**Beschluss****des Bundesrates**

**Erste Verordnung zur Änderung der Fahrzeug-Zulassungsverordnung**

Der Bundesrat hat in seiner 881. Sitzung am 18. März 2011 beschlossen, der Verordnung gemäß Artikel 80 Absatz 2 des Grundgesetzes nach Maßgabe folgender Änderungen zuzustimmen:

8. Zu Artikel 1 Nummer 3 Buchstabe a Doppelbuchstabe bb<sub>1</sub> - neu - (Anlage 4 Abschnitt 1 Nummer 3.2),  
Doppelbuchstabe cc (Anlage 4 Abschnitt 1 Nummer 6 Satz 3 - neu -)

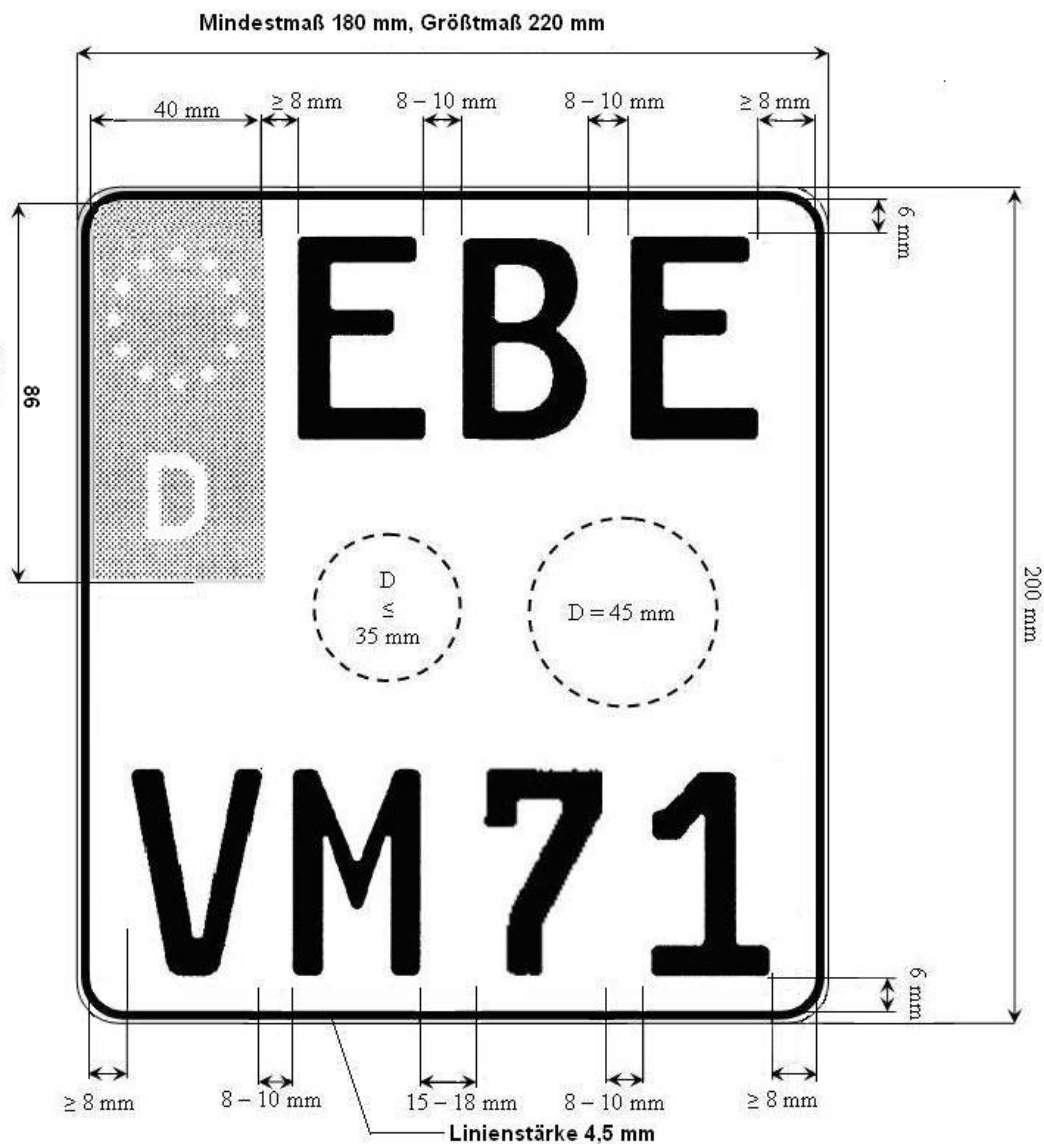
Artikel 1 Nummer 3 Buchstabe a ist wie folgt zu ändern:

- a) Nach Doppelbuchstabe bb ist folgender Doppelbuchstabe bb<sub>1</sub> einzufügen:

'bb<sub>1</sub>) In Nummer 3.2 werden nach dem Wort "Kennzeichen" die Wörter "und Kraffradkennzeichen" angefügt.'

- b) Doppelbuchstabe cc ist wie folgt zu fassen:

'cc) Nummer 6 wird wie folgt geändert:

aaa) Buchstabe a wird aufgehoben.

bbb) Dem Satz 2 wird folgender Satz angefügt:

"Auf dem Kraffradkennzeichen sind die Plaketten nach Satz 1 Buchstabe a in der Mitte links, auch unter dem Euro-Feld, und nach Buchstabe b in der Mitte rechts anzubringen." '

Es ist erforderlich, das neue Kraffradkennzeichen, das von der Art zu den zweizeiligen Kennzeichen gehört, nach Form, Größe und Ausgestaltung zu definieren. Hierfür bietet sich das Euro-Feld des bisherigen zweizeiligen Kennzeichens an, das mit dem des neuen Kraffradkennzeichens identisch ist.

Durch die zwischenzeitlich eingetretene Nichtanwendung des § 47a der Straßenverkehrs-Zulassungs-Ordnung (StVZO) und die Überführung der Bestimmungen zur Abgasuntersuchung (AU) in die Hauptuntersuchung nach § 29 StVZO ist die AU-Plakette nicht mehr erforderlich. Regelungen zur AU-Plakette sind daher auch in der Fahrzeug-Zulassungsverordnung entbehrlich.

'c) In Abschnitt 4 wird nach Nummer 2 folgende Nummer 2a eingefügt:

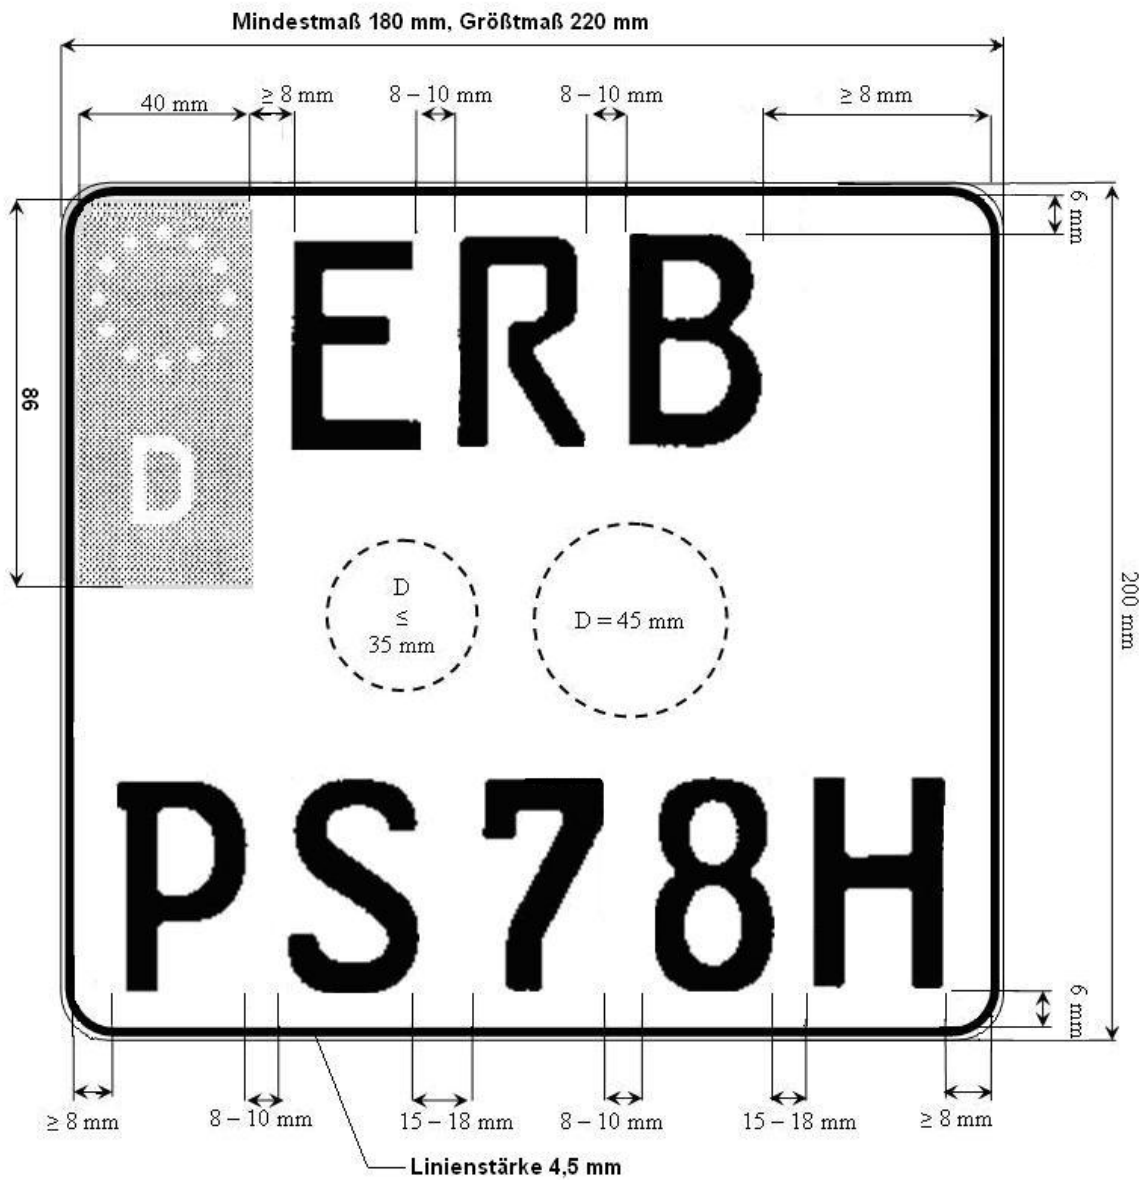
b) Buchstabe c ist wie folgt zu fassen:

"2a. Kraftradkennzeichen

Die Änderung der Anordnung der Plaketten ermöglicht eine flexiblere Handhabung bei der Siegelung des Kraftradkennzeichens. Eine Festlegung auf drei Breitenformate ist nicht erforderlich. Es besteht kein Grund, mögliche Zwischengrößen zu versagen; auch heute schon sind bei den bisherigen Kennzeichen Platinengrößen in 10 mm-Schritten erhältlich. Des Weiteren wird

'd) In Abschnitt 5 wird nach Nummer 2 folgende Nummer 2a eingefügt:

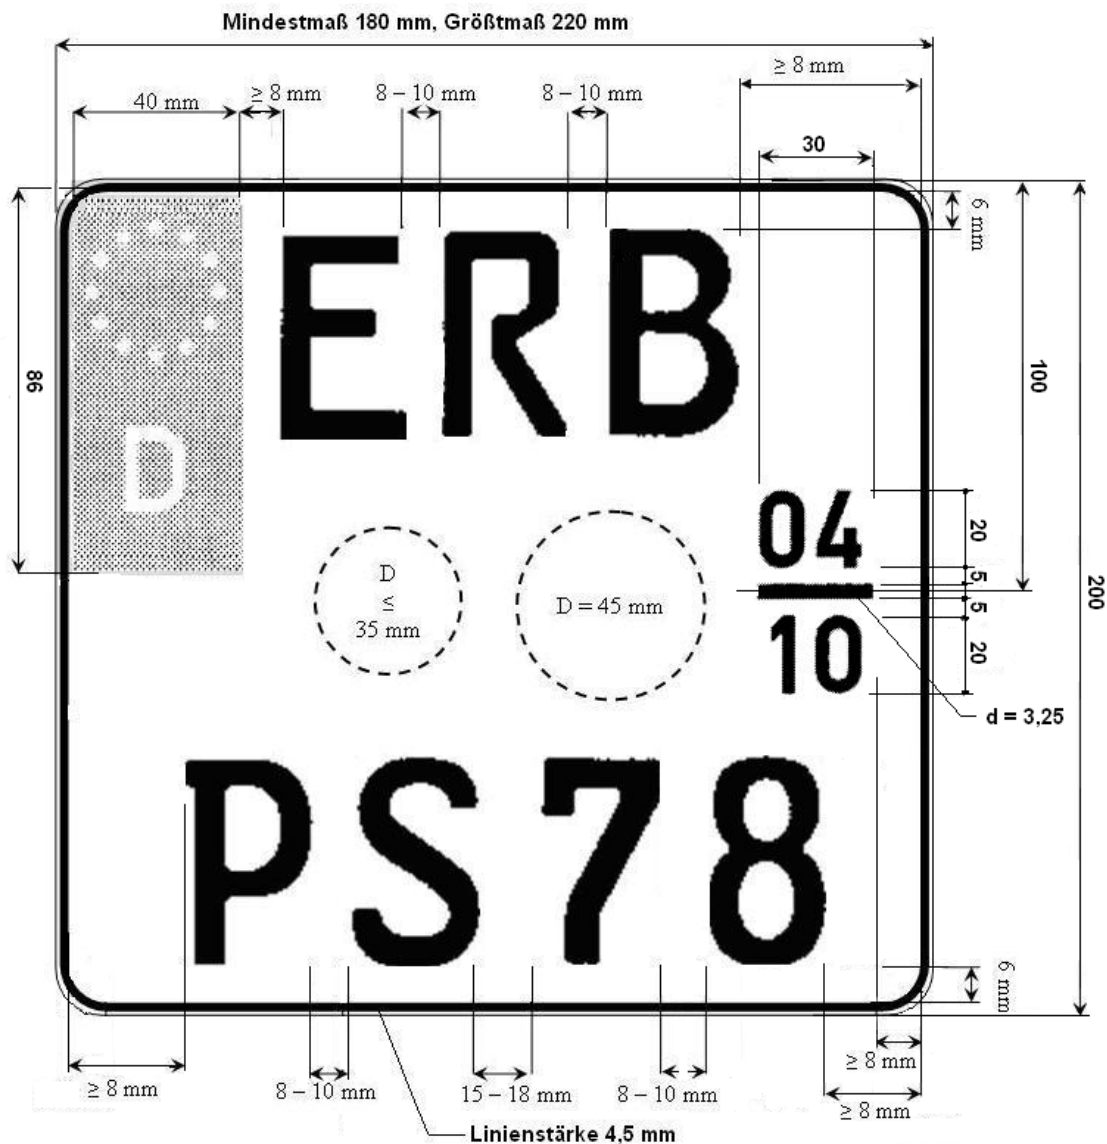
c) Buchstabe d ist wie folgt zu fassen:

"2a. Kraftradkennzeichen
